HEIDELBERG MATERIALS - GSM

RÉPONSE AUX DEMANDES DE LA DREAL DU 2 AOUT 2023

Projet de renouvellement et d'extension de la sablière de Saint-Colomban

14/03/2024

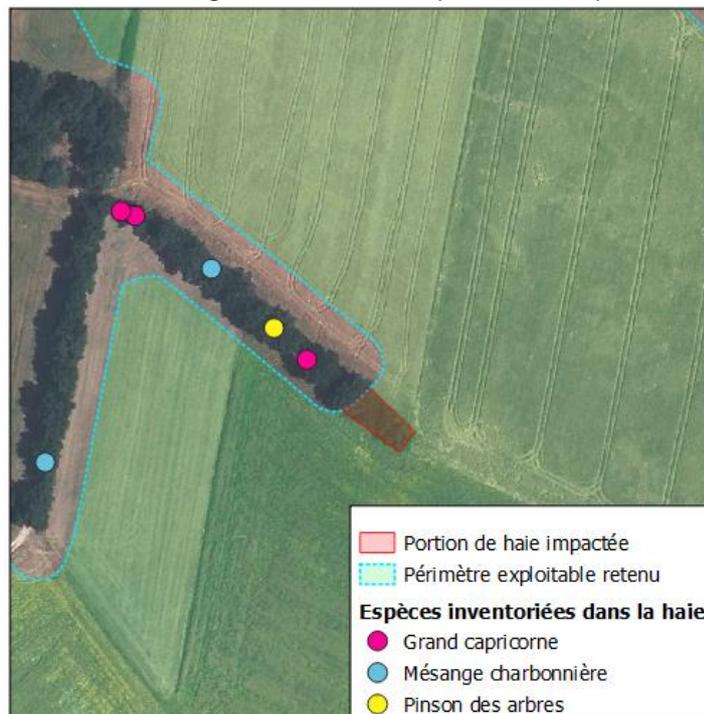
Remarque 2 : Espèce protégée - grand Capricorne

Afin de pouvoir conclure sur l'absence d'impact sur le grand Capricorne, il conviendra de compléter le dossier en zoomant sur les 30 ml de haie impactée à proximité de la zone humide en superposant la carte représentant la présence du grand capricorne et la carte de la suppression de la haie.

Le zoom demandé sur la haie hébergeant le Grand Capricorne est présenté ci-dessous.

La portion de 30ml de haie impactée évite la population de Grand Capricorne identifiée.

Figure 1 : Coupe topographique de la zone humide sur laquelle sont reportés les niveaux de basses et hautes eaux actuelles

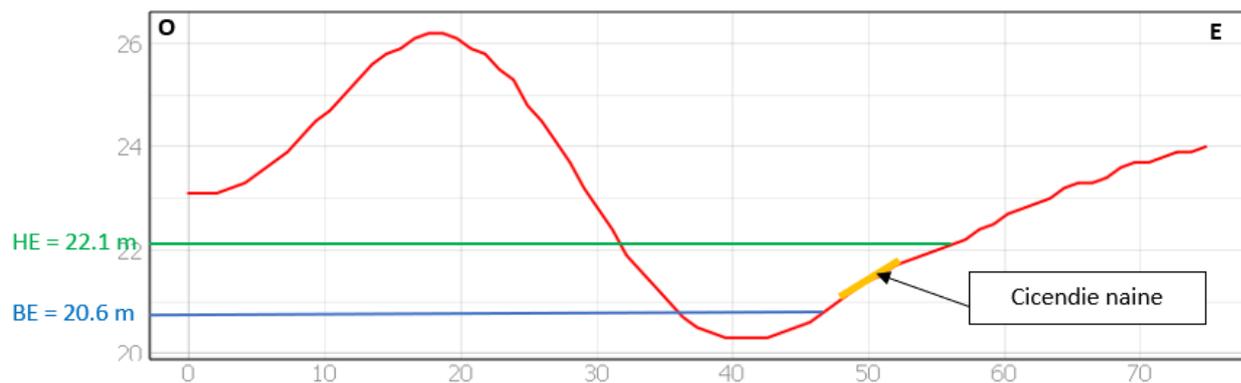
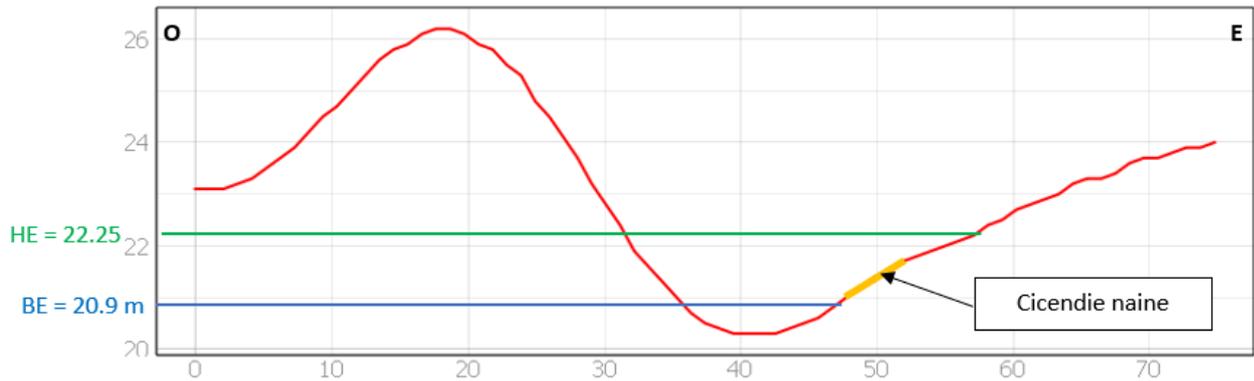
Remarque 3 : Zone humide

Les compléments apportés montrent que la nappe sera réhaussée et que par conséquent le marnage au niveau de la mare dans laquelle la cicendie naine a été inventoriée sera réduite de 50 cm. Il est indiqué que cette perte de marnage, et le réhaussement du point bas de la mare n'aura pas d'impact résiduel sur la cicendie naine sans toutefois le démontrer. Ainsi, il est demandé au porteur de projet de justifier la capacité de translation de cette fleur pour appréhender sa capacité de report.

La modification du marnage, telle que simulée dans l'étude hydrogéologique, n'empiète pas sur les côtes altimétriques occupées par la population de Cicendie Naine. Celle-ci restera entièrement exondée en basses eaux et entièrement inondée en hautes eaux.

Ci-dessous sont remises les coupes topographiques de la zone humide avec le positionnement des basses et hautes eaux avant et après projet. La population de Cicendie Naines y est positionnée.

Cette population n'aura donc pas à migrer.

Tableau des rubriques ICPE et Plan de localisation des zones ICPE mis à jour.

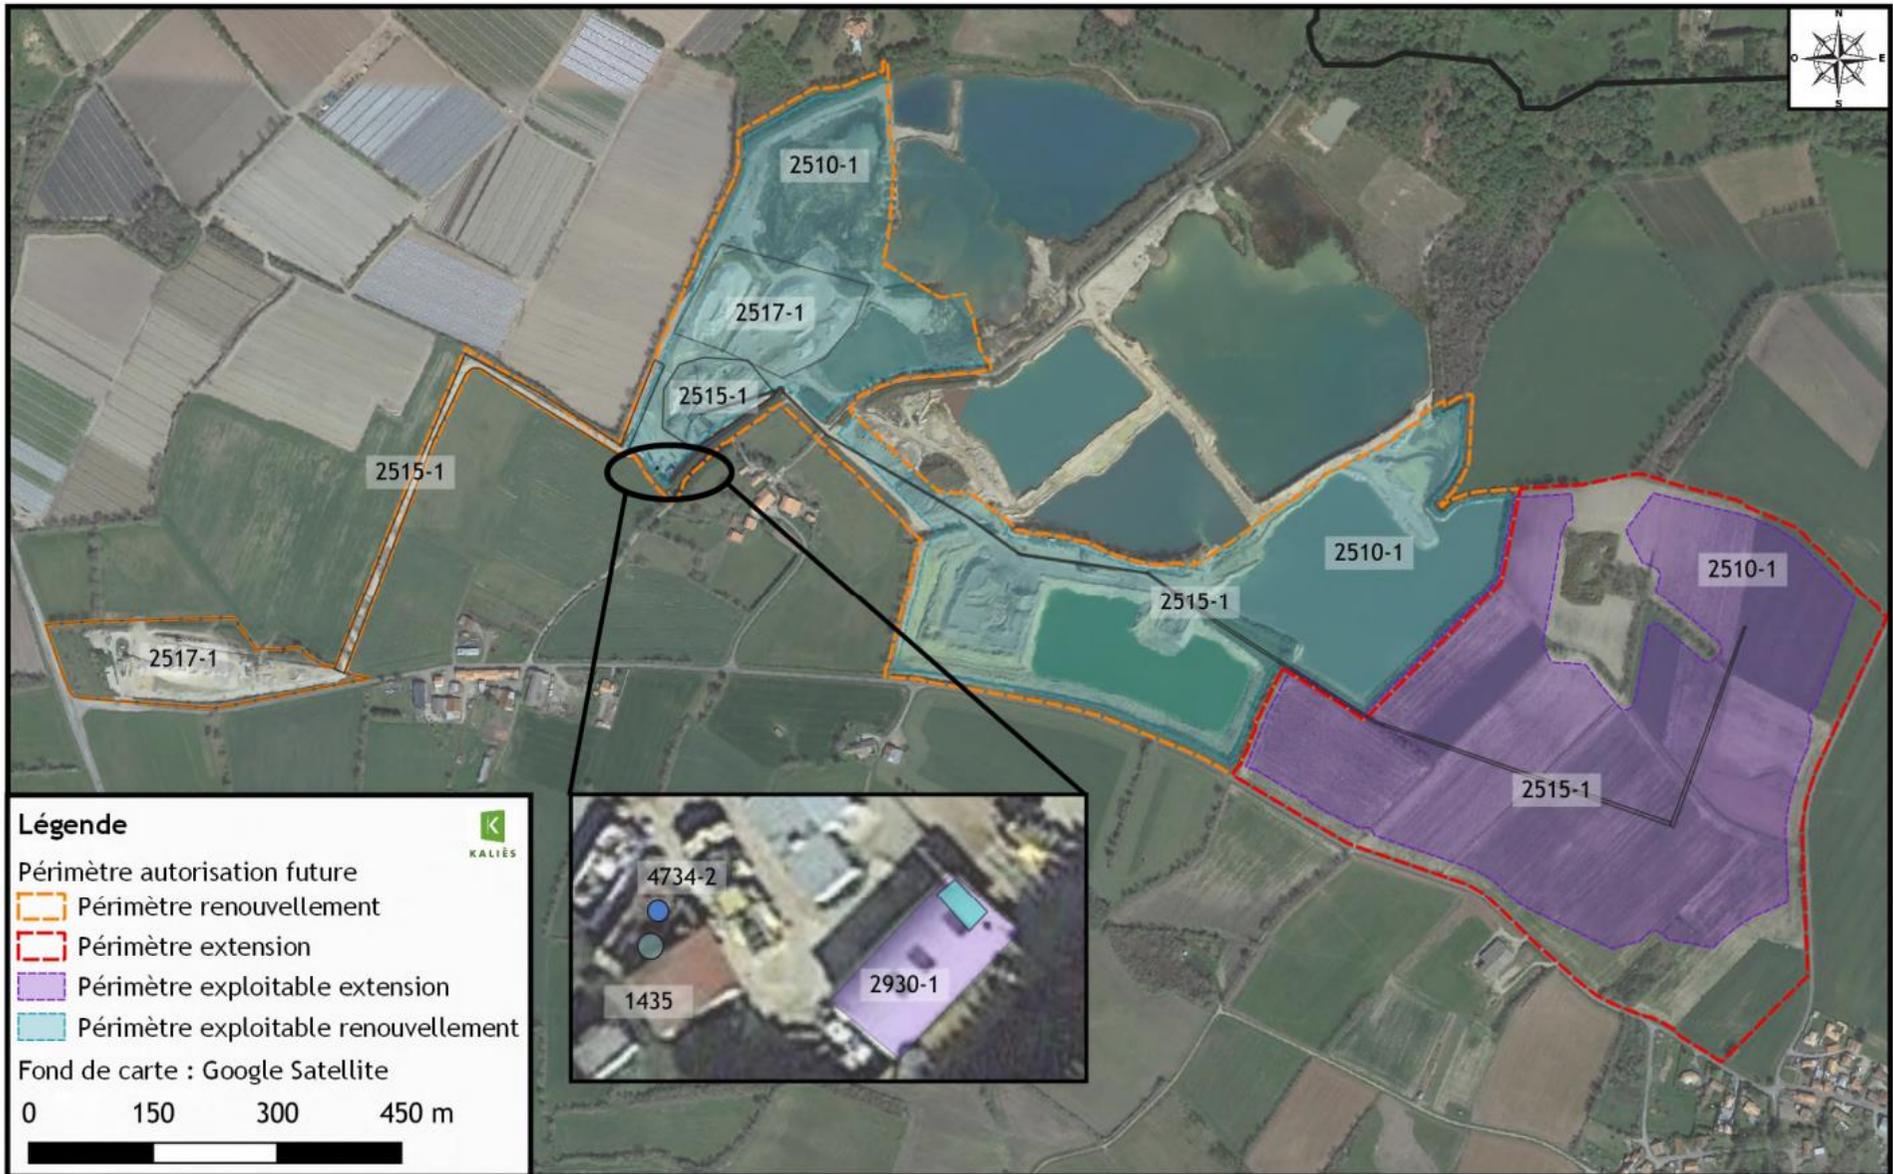
Rubriques ICPE : 2515 : le calcul actualisé n'a pas été mis à jour dans la présentation générale (page 83 et plan page 85).

Le tableau (page 83) et le plan (page 85) dans la présentation générale a été corrigé dans le dossier mis en enquête publique.

Le tableau et le plan mis à jour sont en annexe 2 de la présente note.
